「USBM3069-S/USBM3069-SL ユーザーズマニュアル」の バスパワー接続例の修正

この資料は「USBM3069-S/USBM3069-SL ユーザーズマニュアル」1版、および2版の記載内容の誤りと修正内容についてご報告するものです。

『USBM3069-S』、『USBM3069-SL』（以下、製品）

図1 誤った接続例

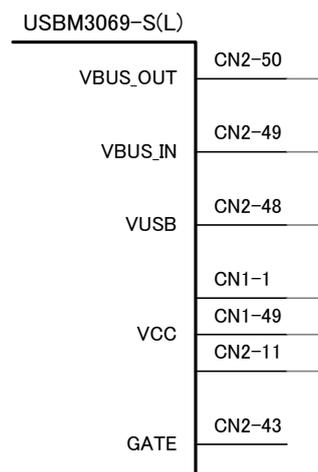
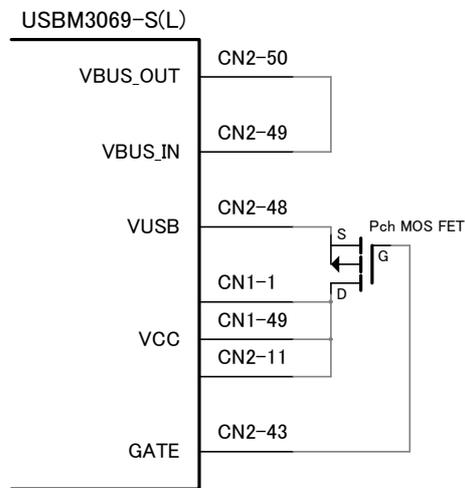
「USBM3069-S/USBM3069-SL ユーザーズマニュアル」1版、および2版にバスパワーデバイス(ローパワー)の接続例として図1のような図を掲載していましたが、このような接続で用いた場合、製品がサスペンドモードに移行した際にも通常の動作電流を消費し、USB規格で規定されるサスペンド電流を大きく上回ってしまい好ましくありません。

ローパワーデバイスとしてご利用の場合も図 2 のように FET によるスイッチを挿入してください。
